COMPTE-RENDU RÉUNION

du 12 novembre 2020

Objet : Groupe de travail – Réaménagement de la rue Pierre Langlade

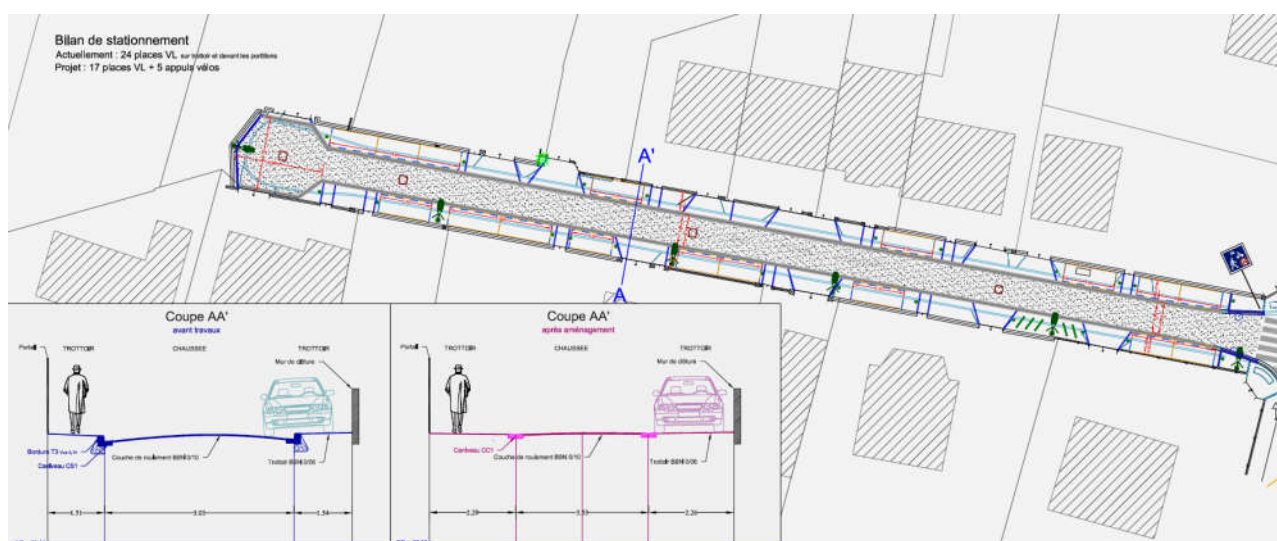
- Ne pas délimiter les places de stationnement les unes par rapport aux autres.
- Pas favorable à l'installation de mobilier urbain (potelets). Il faudrait que chaque personne soit consultée. Le mobilier urbain type potelet peut très bien être installé dans un second temps, après constatation des usages de la voirie.
- Ne pas faire de marquage au sol pour les stationnement mais plutôt proposer des revêtements différenciés.
- La conception des entrées charretières peut être réalisée en enrobé de couleur différente du reste de la voirie. La présence de pavés n'est pas en faveur de l'accessibilité pour tous et l'entretien des joints et de la structure d'ensemble reste onéreux. De plus, la pente en travers pour le ruissellement des eaux de pluie n'est pas suffisamment importante.

- Les plans d'aménagement et le compte rendu de réunion seront mis sur le site de la Ville.
- Une restitution de l'étude sera faite au groupe de travail avant mi-février 2021, prenant en compte les modifications que peut apporter la construction d'un pavillon en fond d'impasse.
